**SOCIÉTÉ DES TRAVERSIERS DU QUÉBEC**

**ÉTUDE D'IMPACT SUR L'ENVIRONNEMENT  
DES TRAVAUX D'AMÉLIORATION ET DE  
RÉPARATIONS MAJEURES AUX QUAIS DE  
RIVIÈRE-DU-LOUP**

**RÉPONSES AUX QUESTIONS DU  
MINISTÈRE DU DÉVELOPPEMENT  
DURABLE, DE L'ENVIRONNEMENT ET DES  
PARCS**

PROJET N° R00877A  
Juin 2009

Figure 2.1 Localisation des stations de mesure et de prélèvement à Rivière-du-Loup, 2004. L'emplacement des courantomètres dans les zones témoins C et D est indiqué par les bouées jaunes et rouges respectivement.

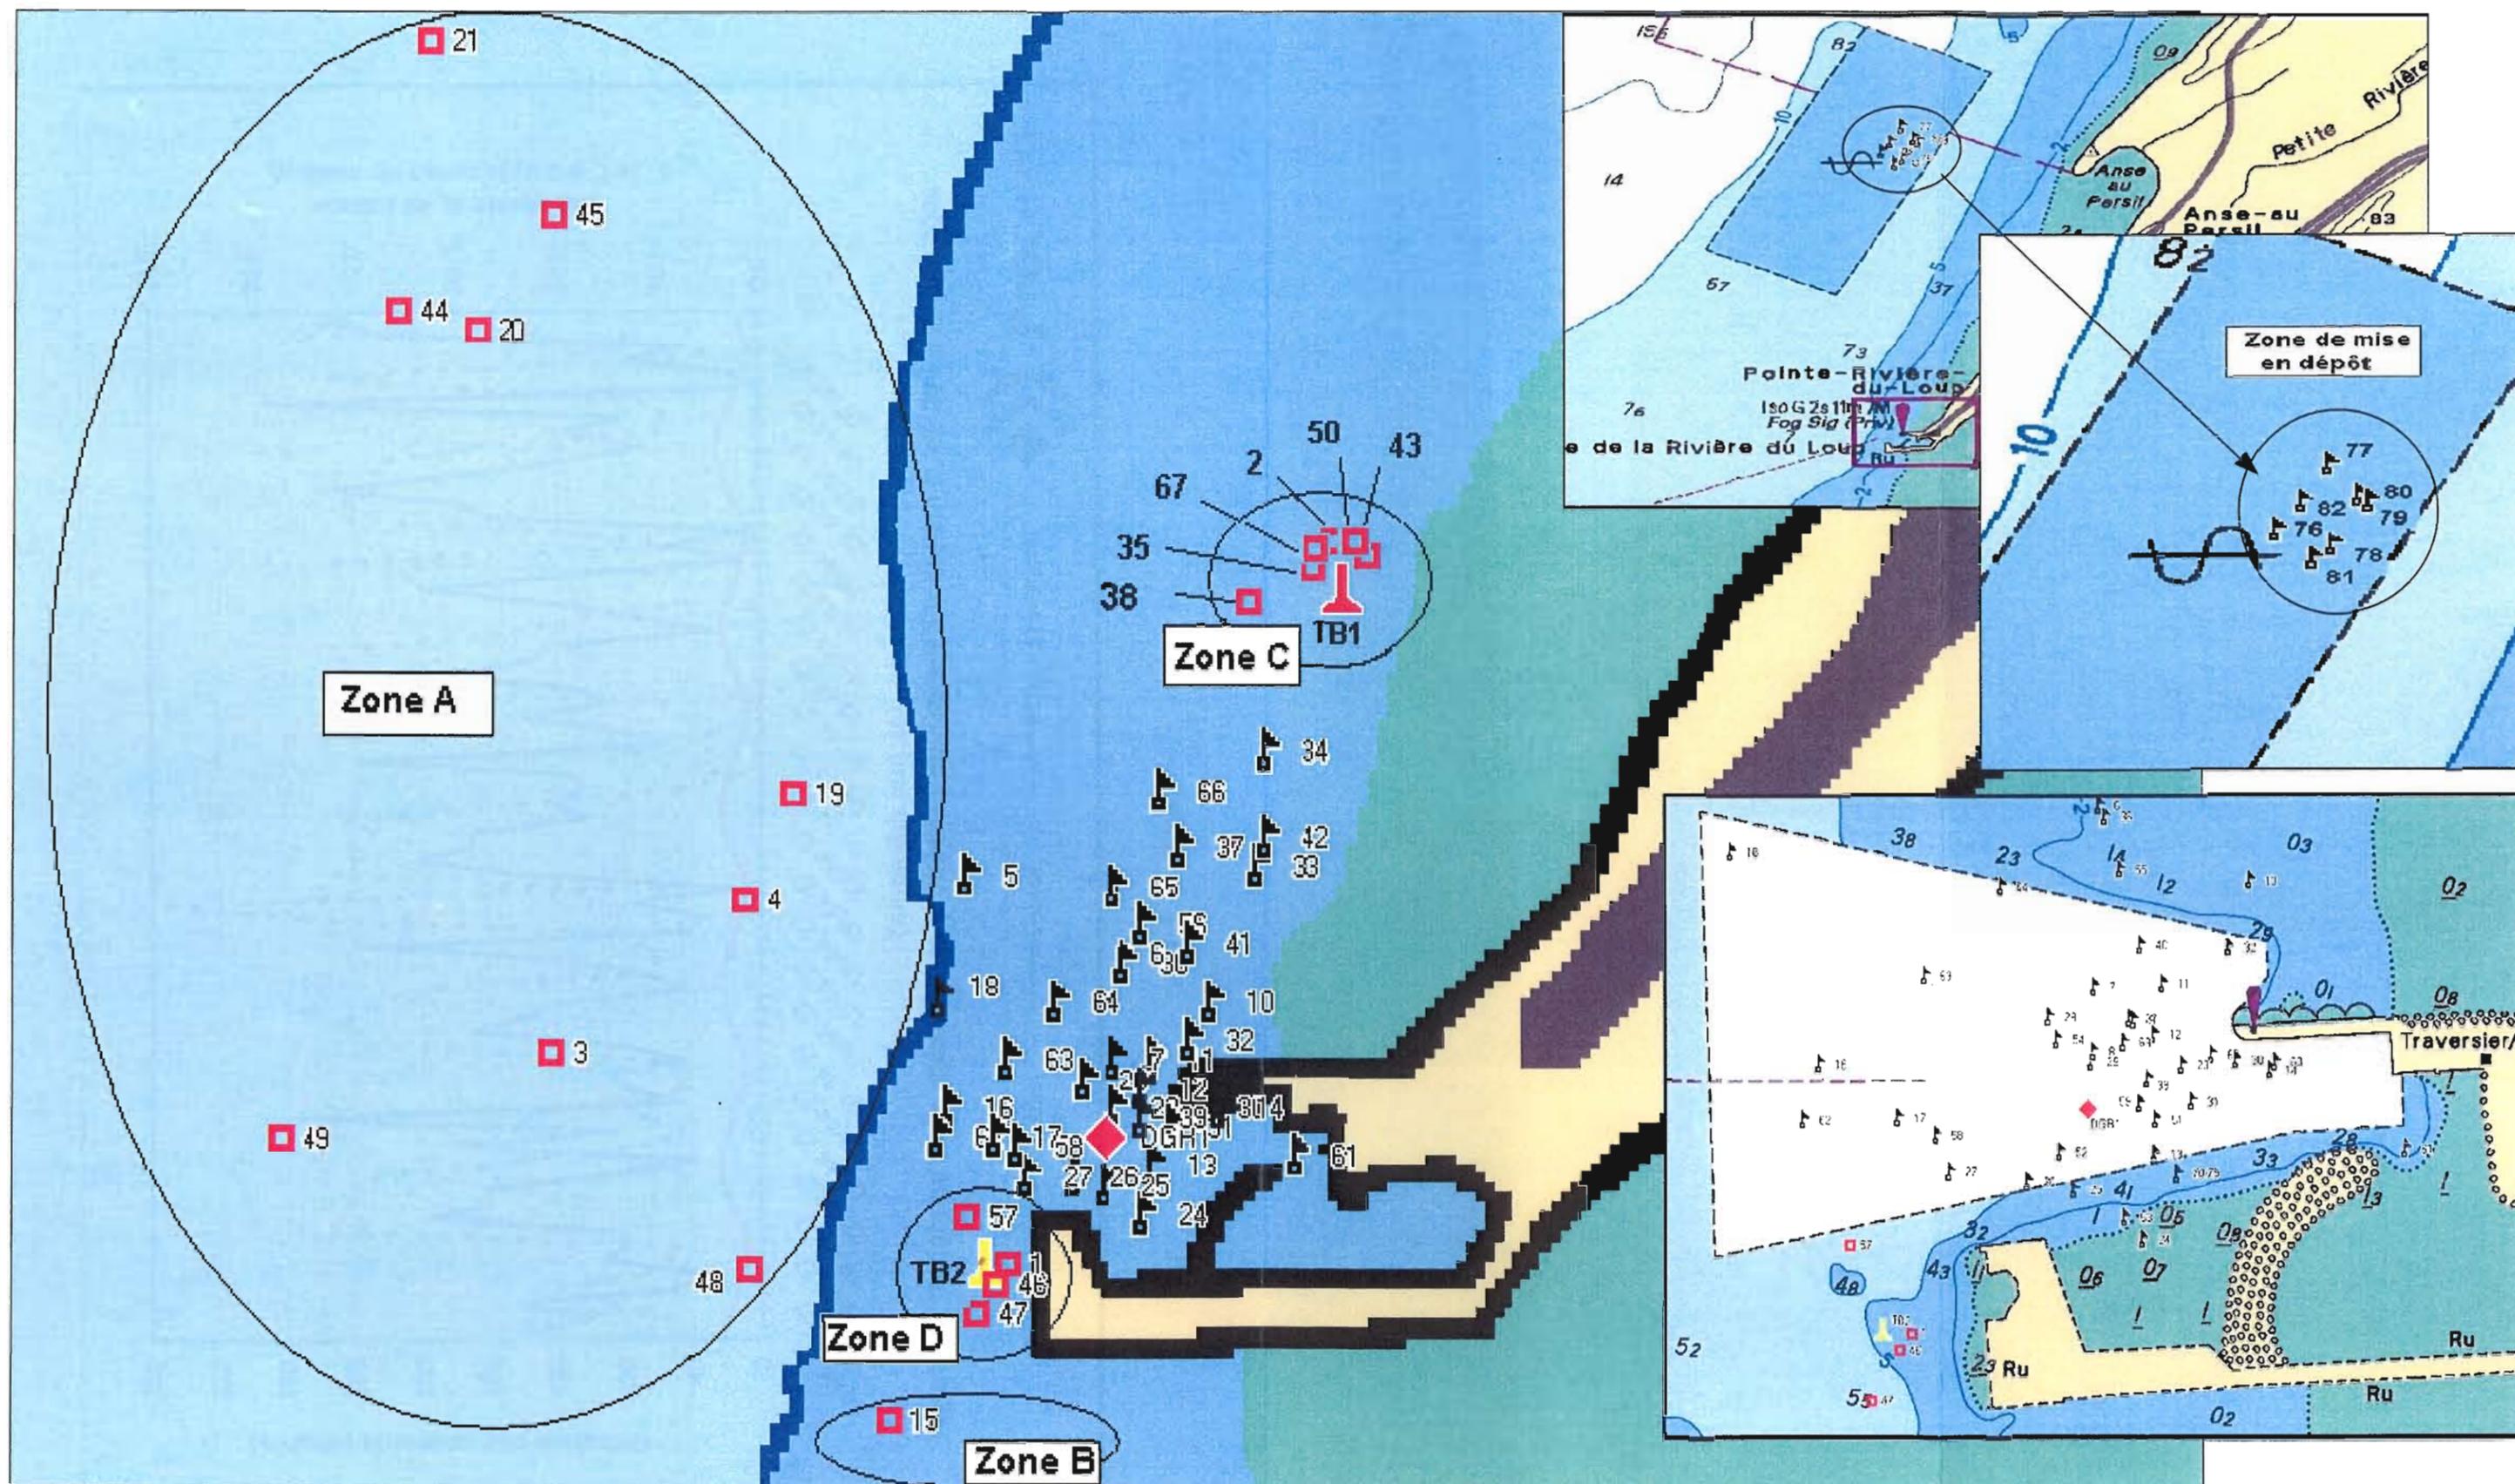
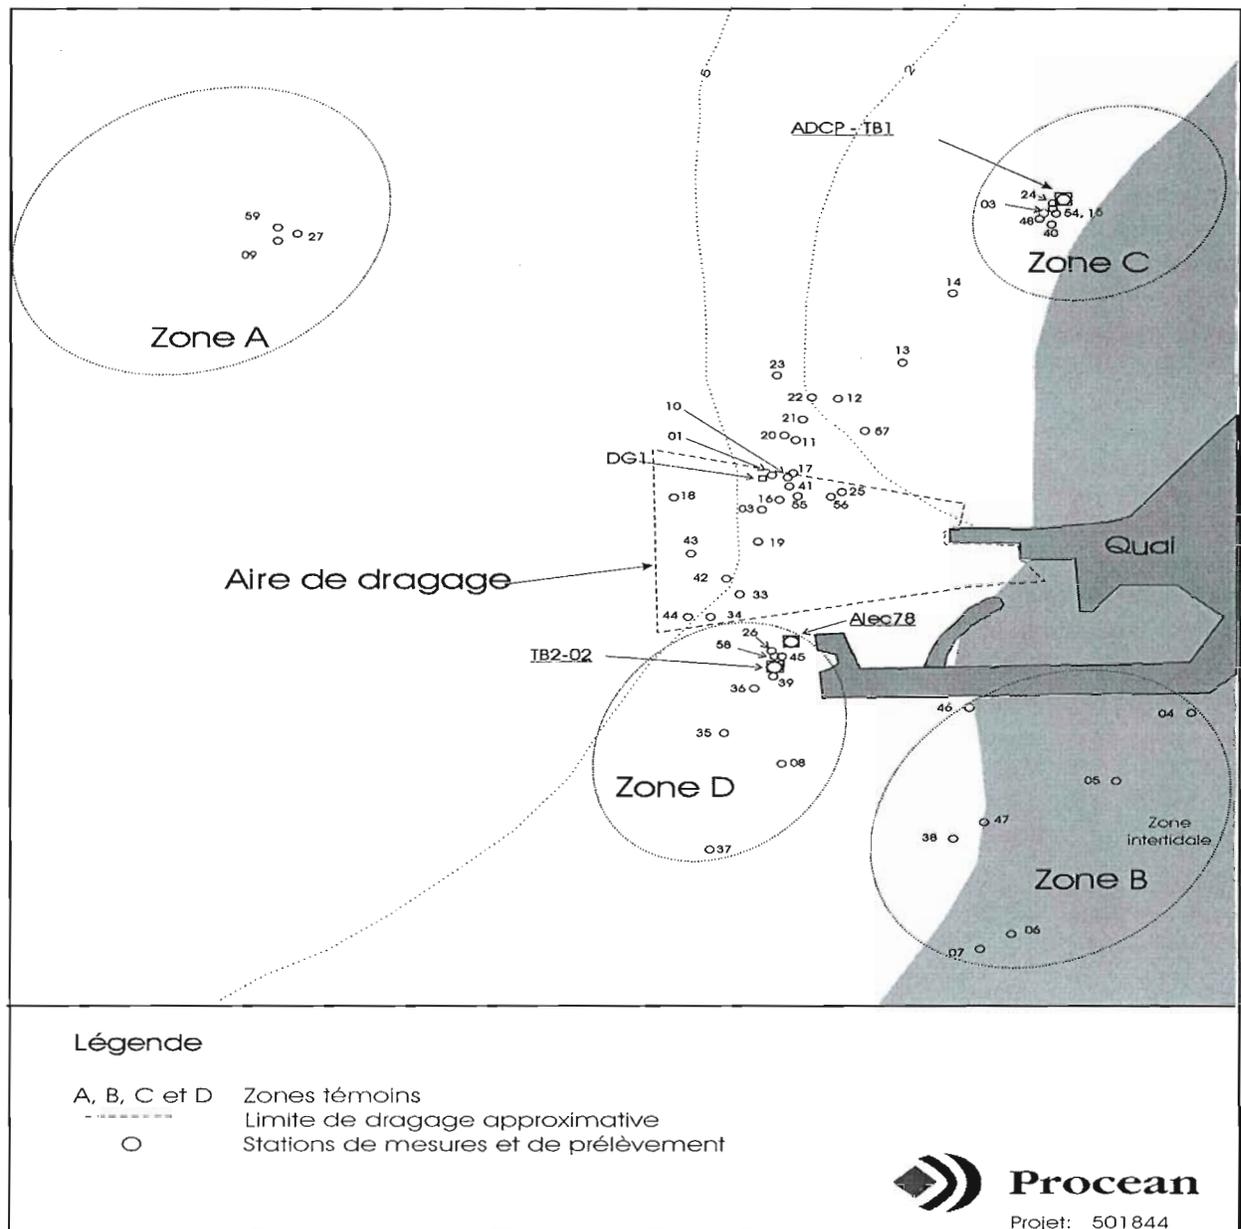
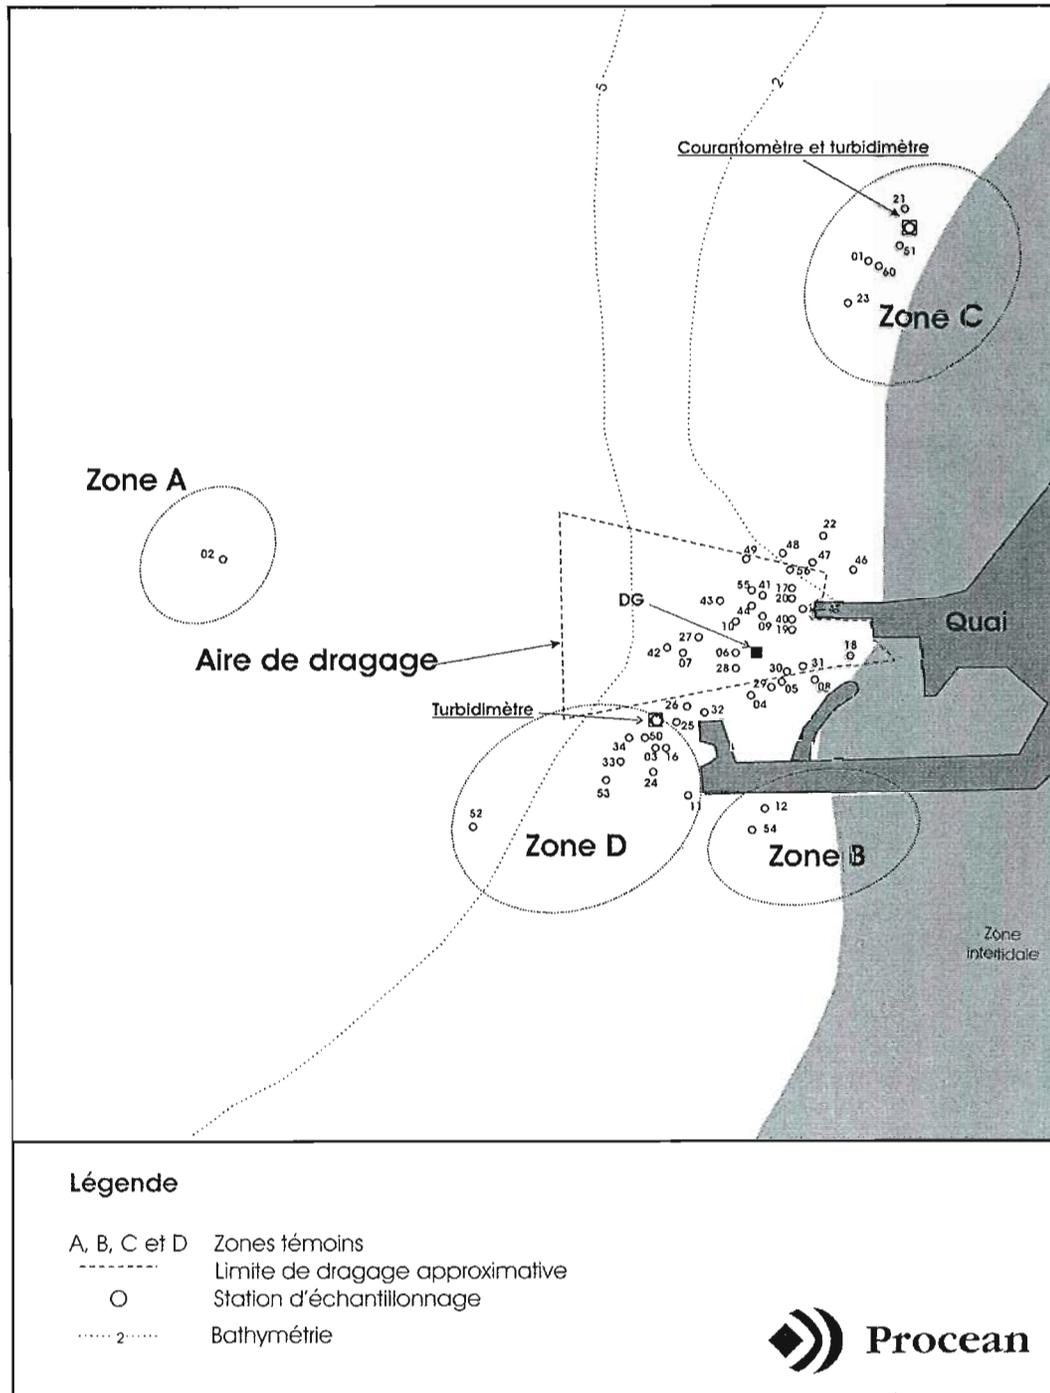
**QC-50** La section 5.1.2.5 (Impacts sur la qualité de l'eau) indique que les concentrations moyennes de MES mesurées dans des zones témoin lors des périodes de dragage variaient de 9 à 280 mg/L. L'initiateur doit présenter la distinction entre les plages de teneurs en MES mesurées lors des périodes d'eaux calmes de celles mesurées en périodes de turbidité et selon le moment de l'année. L'initiateur du projet doit localiser les zones témoins pour la prise d'échantillon pour les MES.

**Réponse** Les stations d'échantillonnage des zones témoins pour la prise d'échantillon d'eau, de 2001 à 2006 sont respectivement les suivantes.
